改善箇所説明図

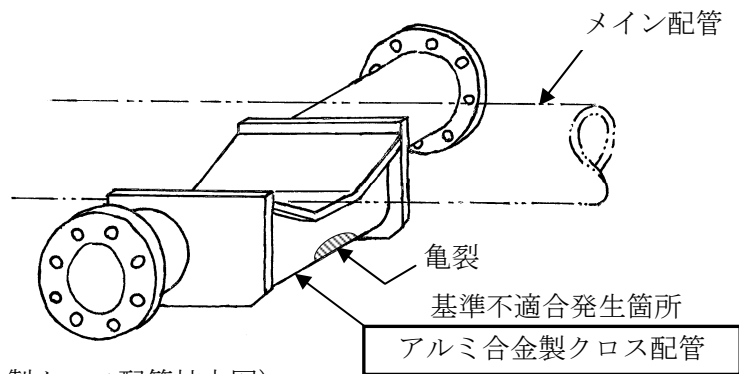
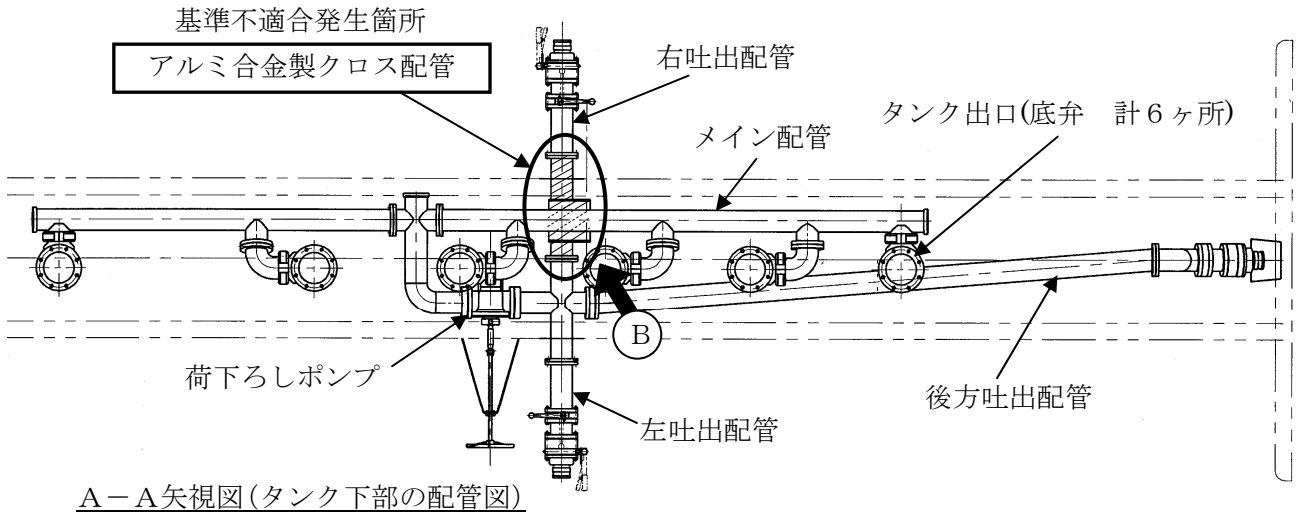
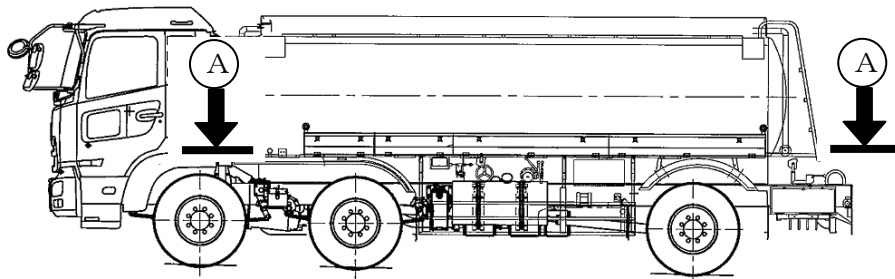
タンクローリ架装したトラックにおいて、アルミ合金製クロス配管の耐久強度が不十分なため、荷下ろしポンプ使用時における内圧により、アルミ合金製クロス配管に亀裂が発生するものがある。そのため、そのままの状態で使用を続けると、積載物品が漏れるおそれがある。

全車両、アルミ合金製クロス配管を対策品に交換する。

注：□は交換部品を示す。
